**PRÉFECTURE DES HAUTS-DE-SEINE  
DÉPARTEMENT DES HAUTS-DE-SEINE  
Communes de SURESNES et SAINT-CLOUD**

**RAPPORT  
DE L'ENQUÊTE**

**MÉMOIRE EN RÉPONSE DU  
DÉPARTEMENT DES HAUTS-DE-SEINE  
Au procès-verbal de synthèse des observations  
formulées au cours de l'enquête**

**Mémoire en réponse à la synthèse des  
observations de Monsieur le Commissaire  
Enquêteur**

Figure 61 : Niveaux de saturation à l'HPM 2026 scénario FDL (illustration de gauche) et en scénario de projet 2026 (illustration de droite)

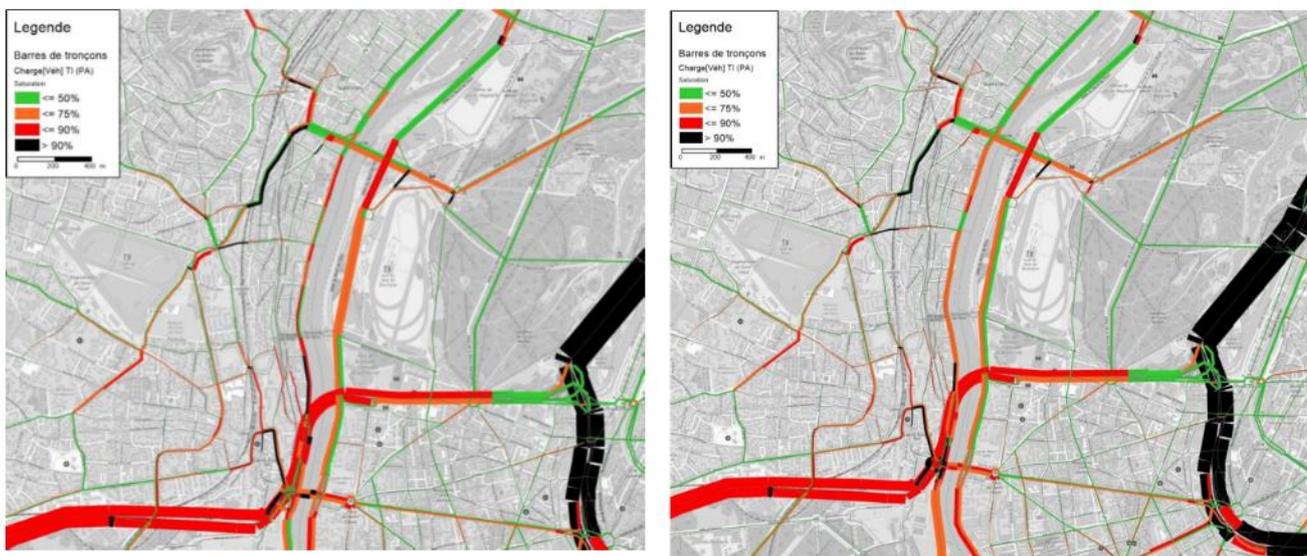
Le doublement de la RD7 a un effet limité sur les niveaux de congestion de la RD1 qui conserve des niveaux de congestion similaires en situation fil de l'eau et de projet.

Vue en plan et profil en travers du projet au niveau de la station service TOTAL

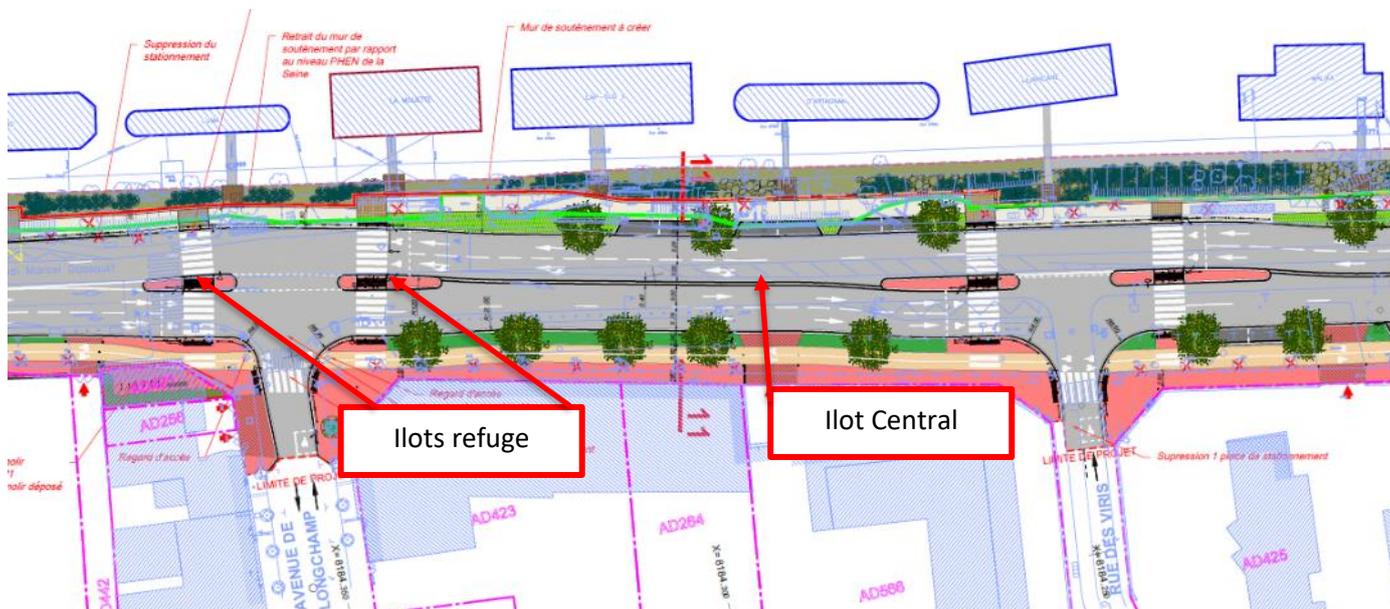
- a. Le projet constitue une amélioration du cadre urbain. (Ne nécessite pas de réponse du MOA).
- b. Prévoir un îlot central tout le long du projet pour empêcher les demi tours, en particulier au niveau de la station service TOTAL.

Le projet présenté prévoit l'implantation d'un îlot central au niveau de la station-service TOTAL pour empêcher les demi tours.

Sur le projet soumis à cette enquête publique, l'îlot central tel que présenté sur le plan et le profil en travers ci-dessus est prévu depuis l'avenue de Longchamp et la rue de la Verrerie.

Vue en plan de la Place Clémenceau en situation actuelle : 4 voies de shunt

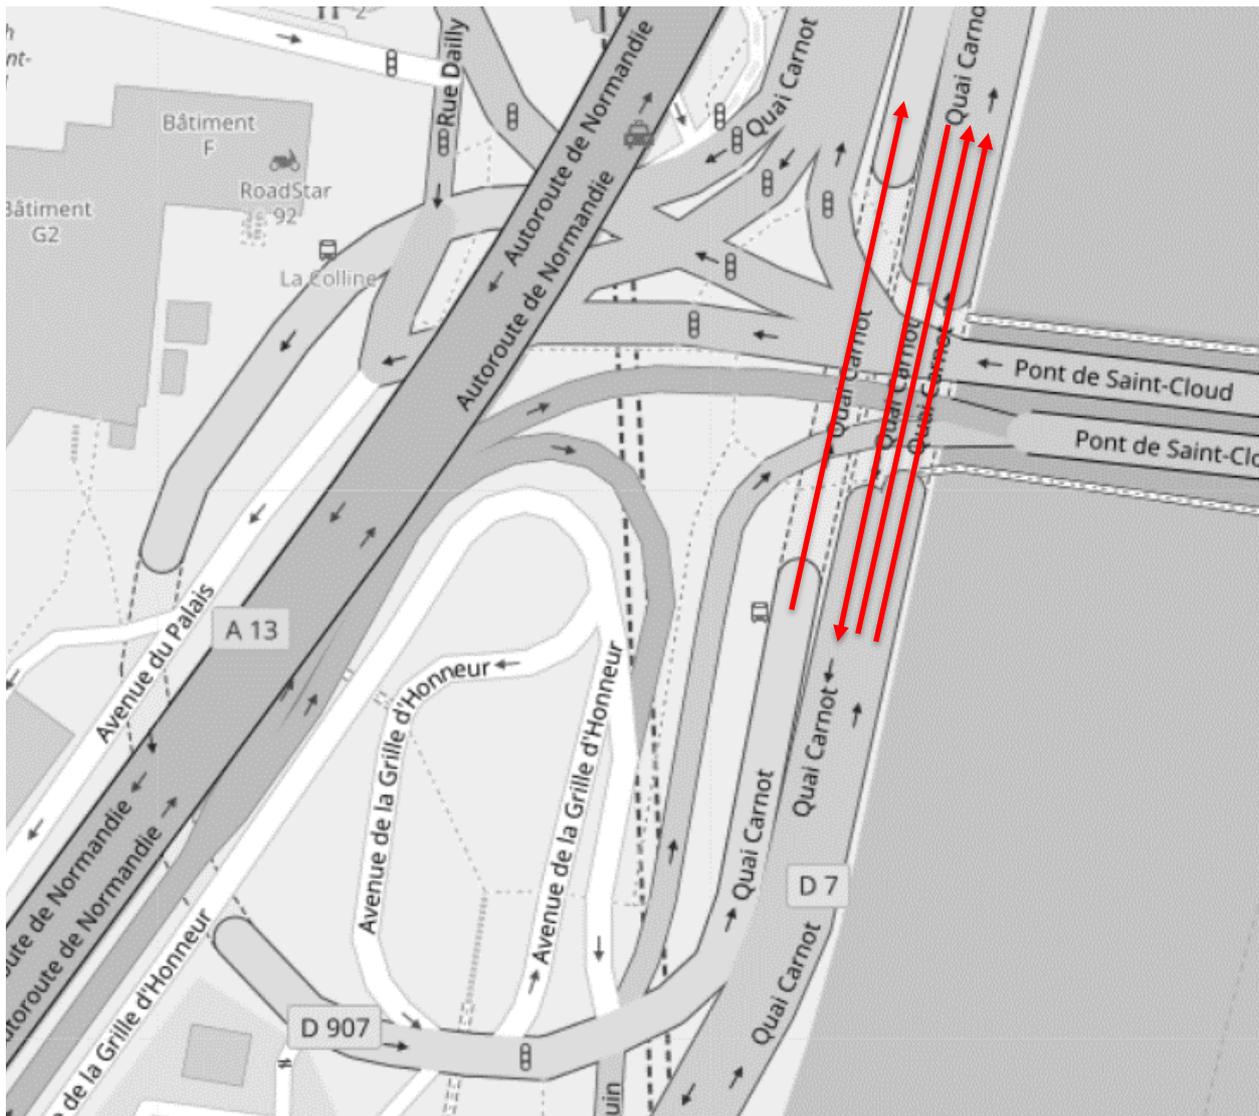
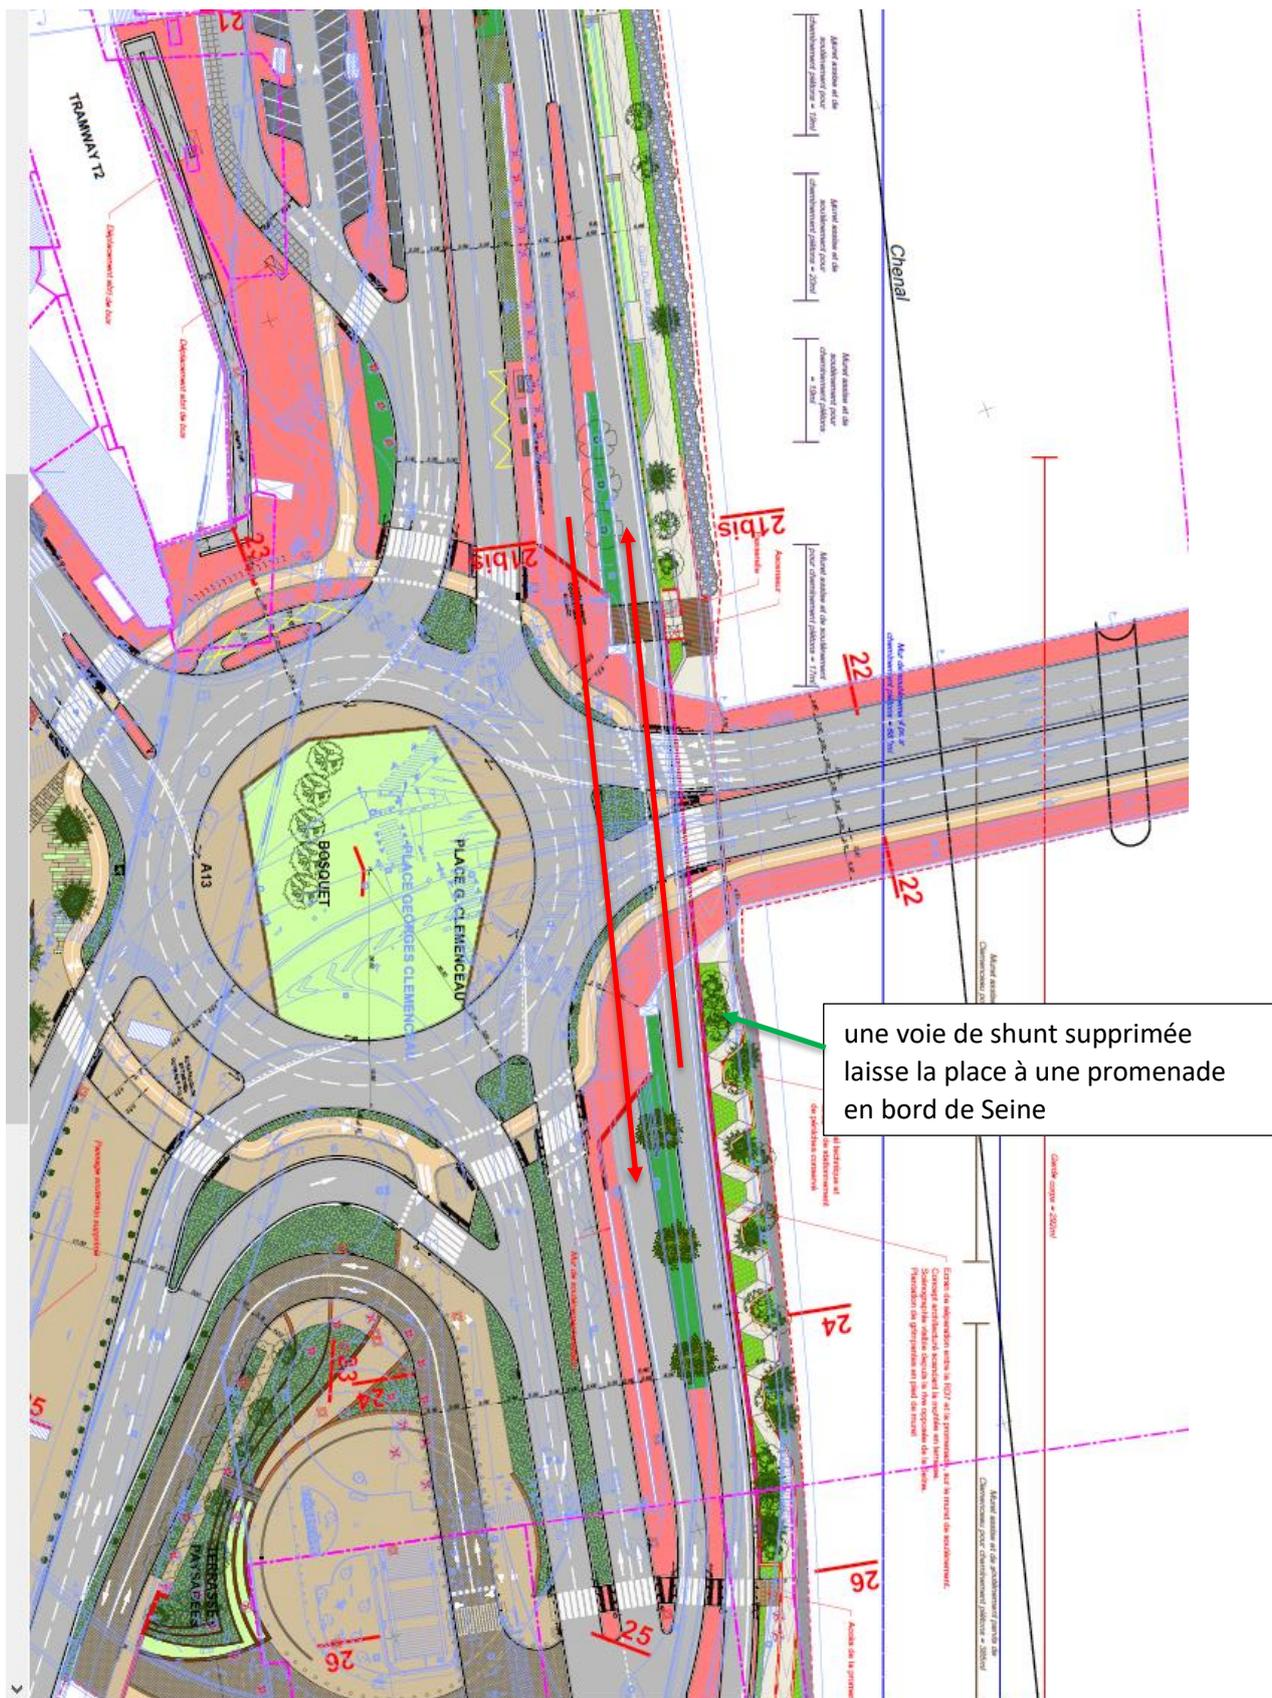
- e. Les 2 voies en trémie sous le débouché du pont de Saint Cloud (voies directes évitant le giratoire) sont à supprimer pour simplifier le projet et donner plus d'espace pour les piétons (et cyclistes).

Le projet tel que présenté à l'Enquête Publique supprime deux de ces voies de shunt et libère ainsi de l'espace consacré à la création d'une confortable promenade en bord de Seine et, plus en aval du pont, permet la reconfiguration et la renaturation de la berge entièrement artificielle aujourd'hui, recréant ainsi un espace de biodiversité aussi bien terrestre qu'aquatique.

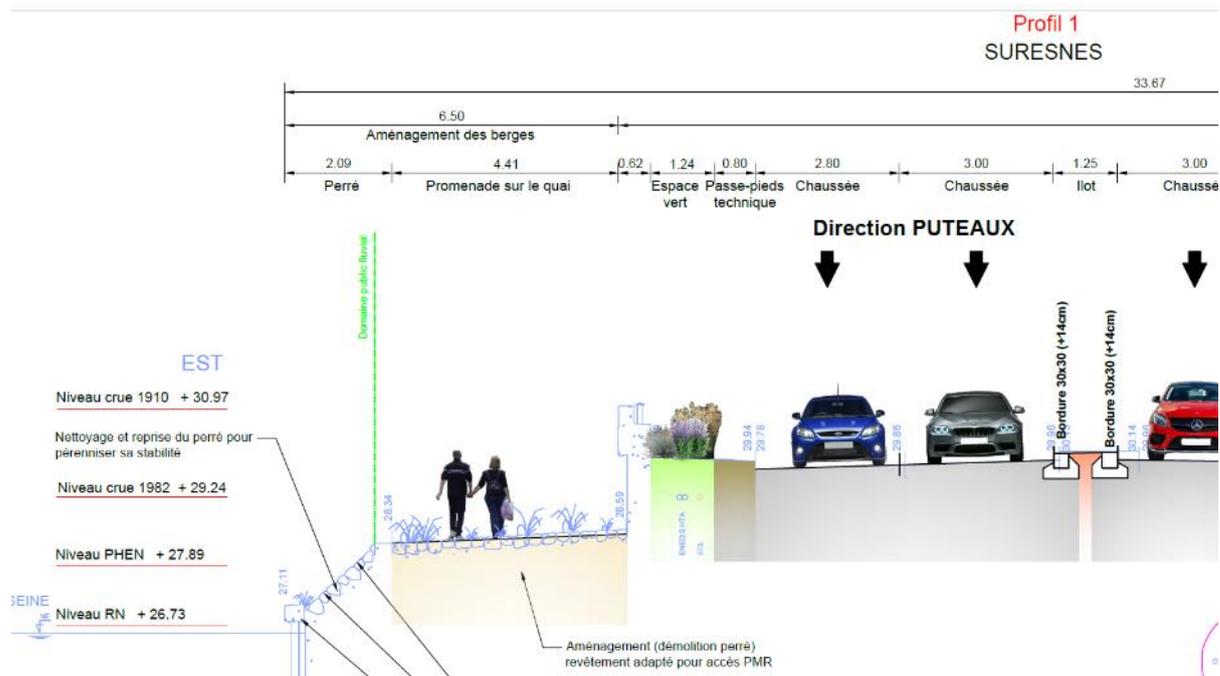
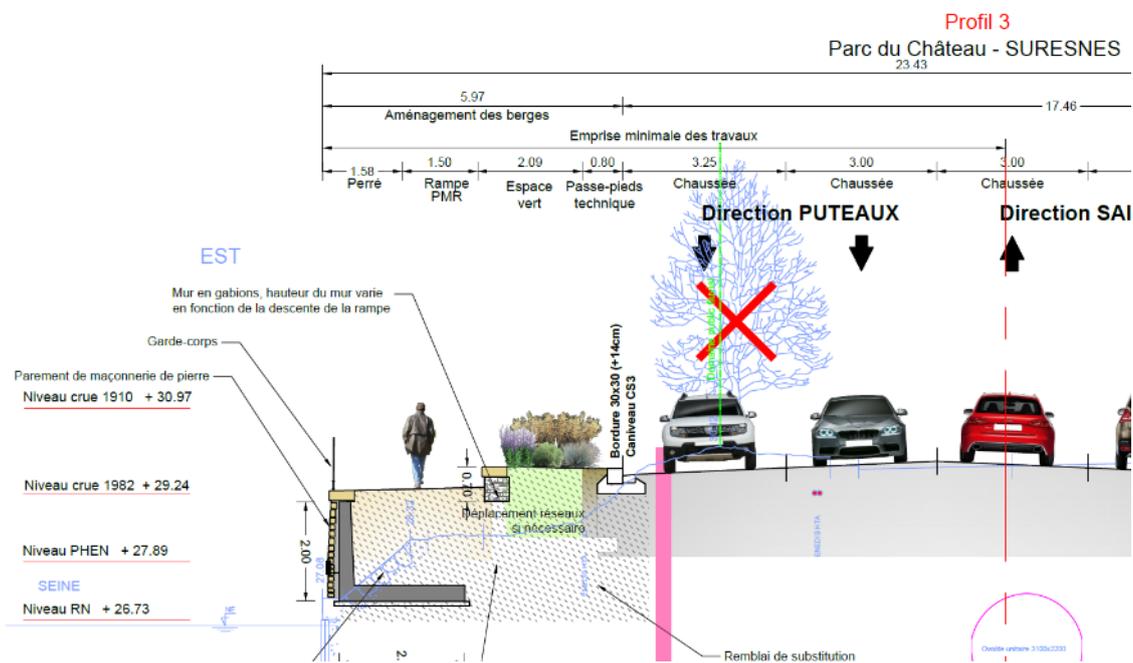
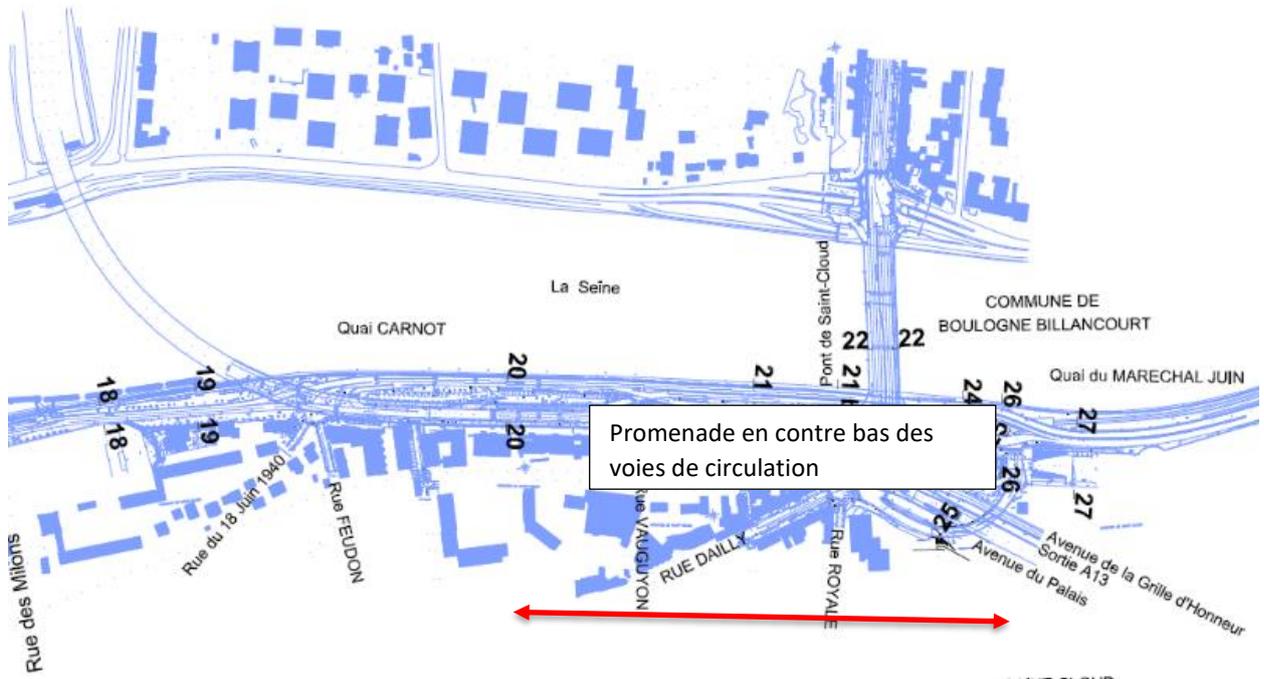
- b. La voie piétonne coté Seine doit être au niveau du quai bas et non au niveau de la voirie.

Néanmoins, la promenade de bord de Seine, sans être forcément au niveau du quai bas, est parfois située en contre bas des voies de circulation. C'est le cas au niveau du parc du Château à Suresnes comme le montrent les profils en travers 1 à 3 localisés sur le plan ci-dessous :
